Projet de réfection du mur de soutènement en amont du barrage Simon Sicard

Mandat d'enquête et d'audience publique du BAPE

23 juin 2026

Questions complémentaires – DQ1

Carte 9-5

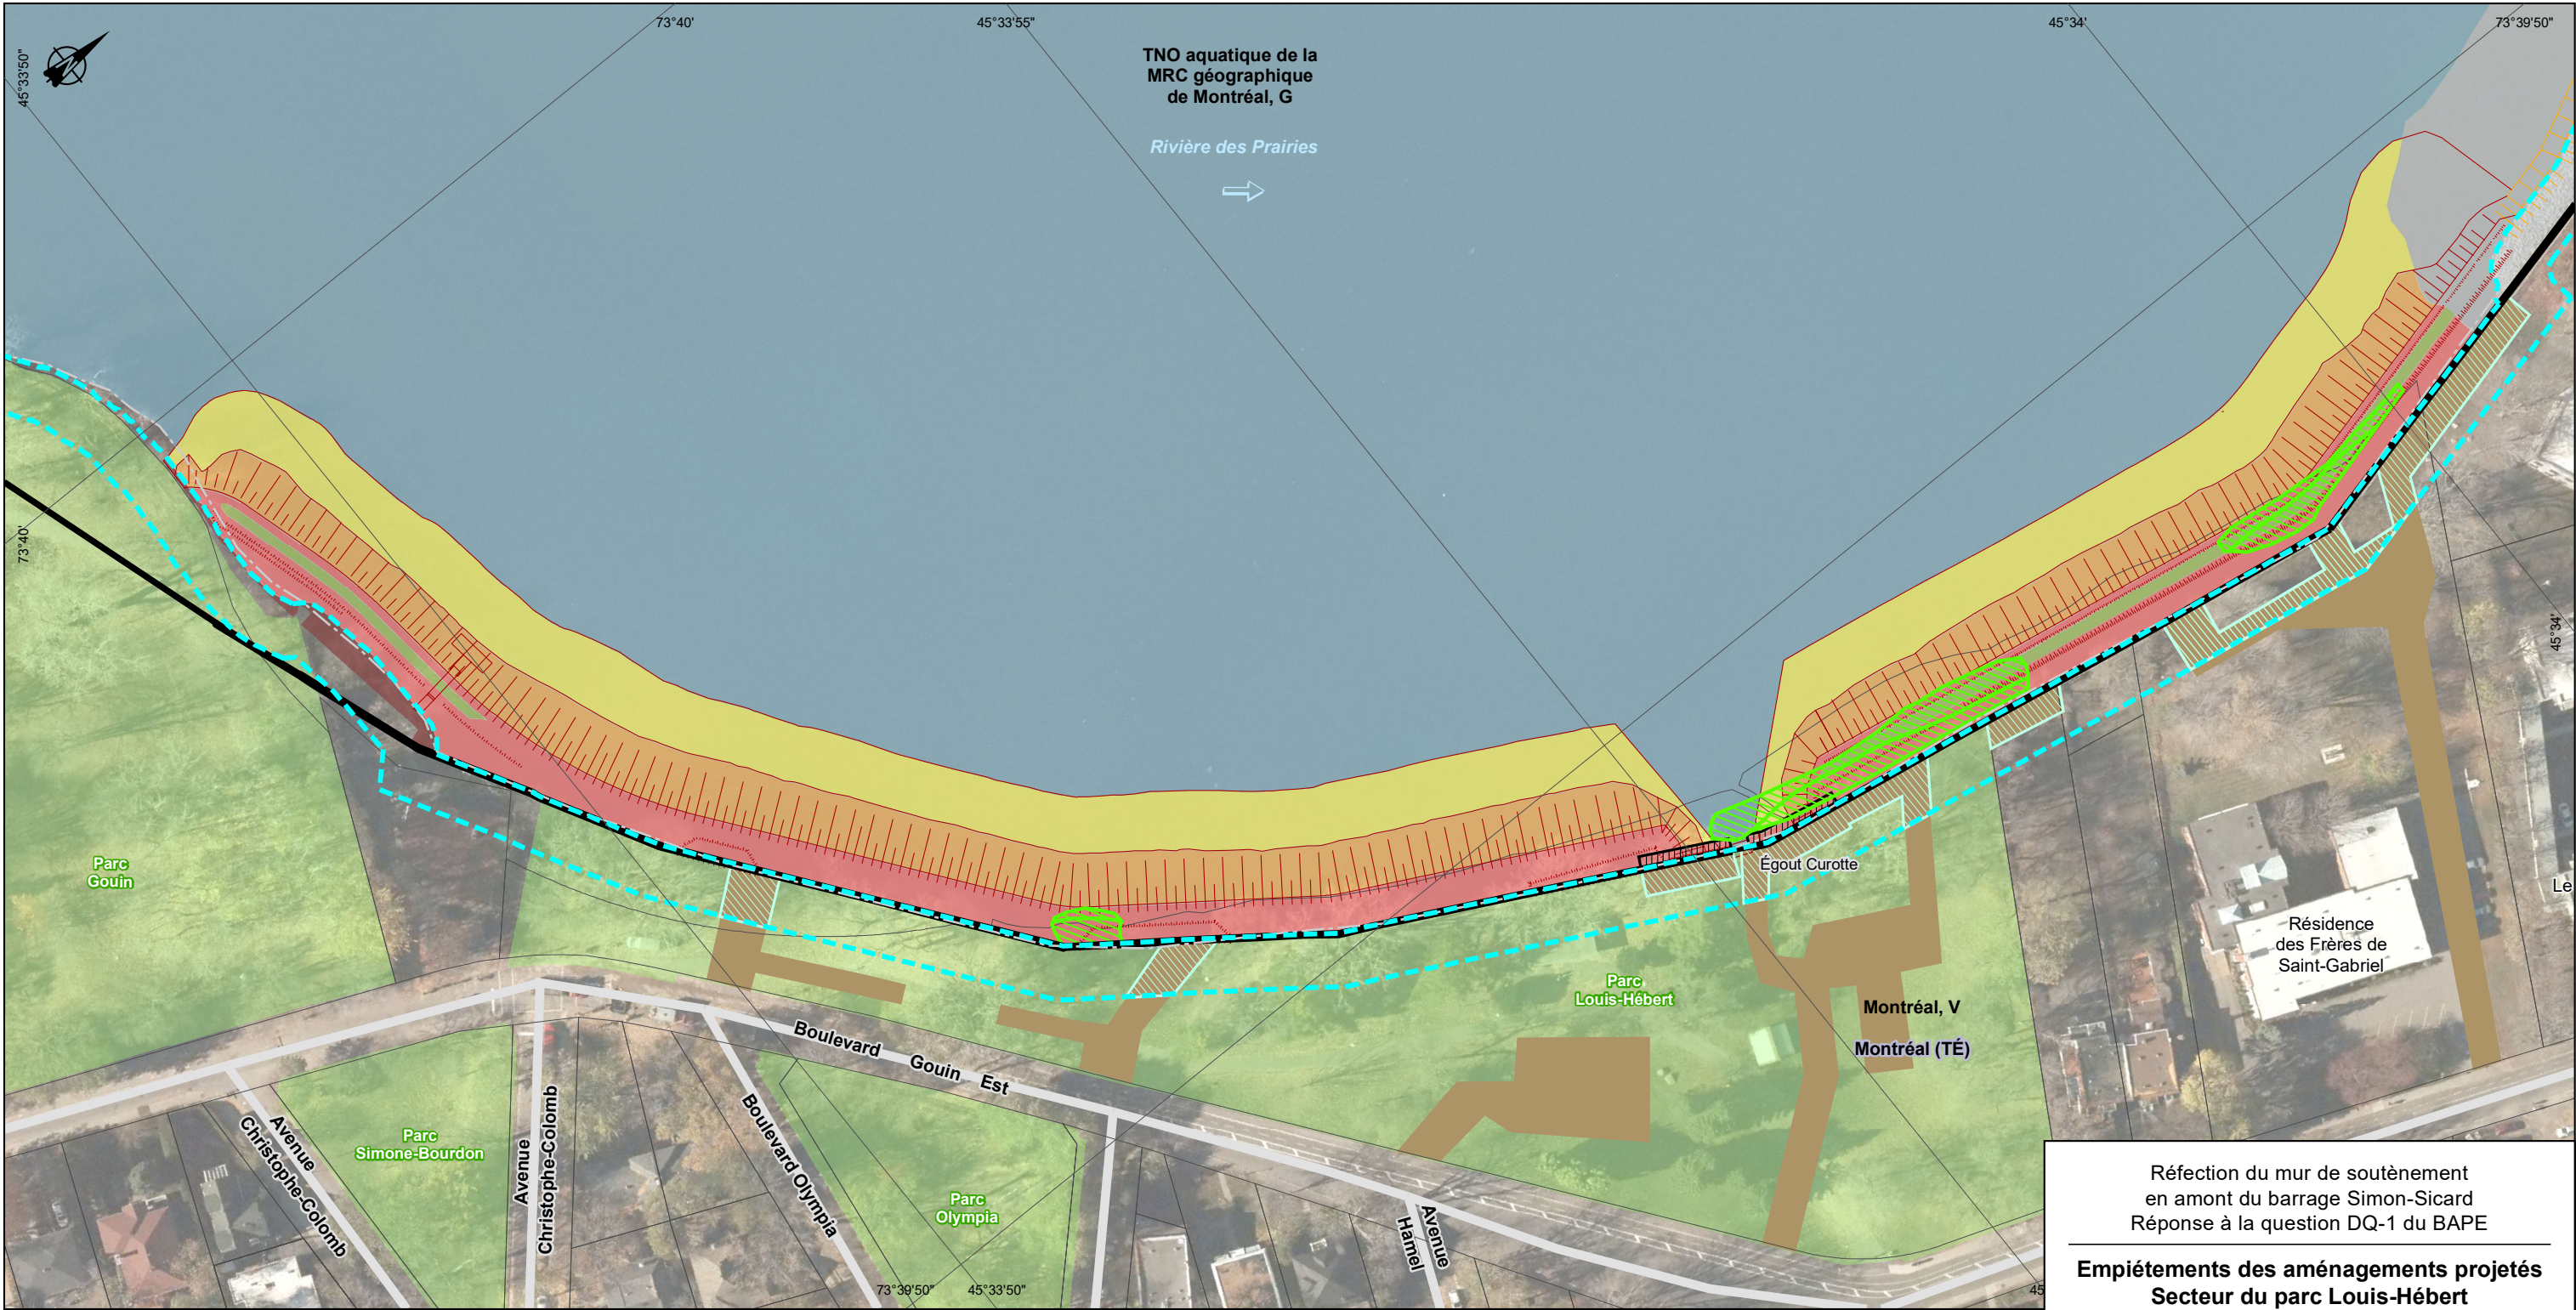
10. Dans le tableau portant sur les empiètements des travaux en milieu hydrique, un empiètement temporaire en rive de 2 029 m² est indiqué (PR5.2, p. 20). Toutefois, celui-ci n'est pas illustré sur les deux cartes qui présentent les empiètements des aménagements projetés (PR3.1, p. 9-33; PR5.2, p. 139 PDF). Veuillez représenter les empiètements temporaires en rive sur les cartes.

Les cartes 9-5 et 9-6 ont été mises à jour et elles sont présentées en annexe du présent document. Le tableau portant sur les empiètements a également été mis à jour afin de considérer un léger déplacement d'un chemin d'accès permettant ainsi d'éviter l'élagage d'un mélèze dans le parc Louis-Hébert.

Les empiètements temporaires en rive correspondent à la présence des accès temporaires dans la bande de 10 m à partir du mur de soutènement. En considérant le léger changement d'un accès, ces superficies totalisent 2 265 m², soit 1 300 m² dans le secteur du parc Louis-Hébert, 700 m² dans le secteur Ignace-Bourget et 265 m² dans le secteur de l'église de la Visitation.
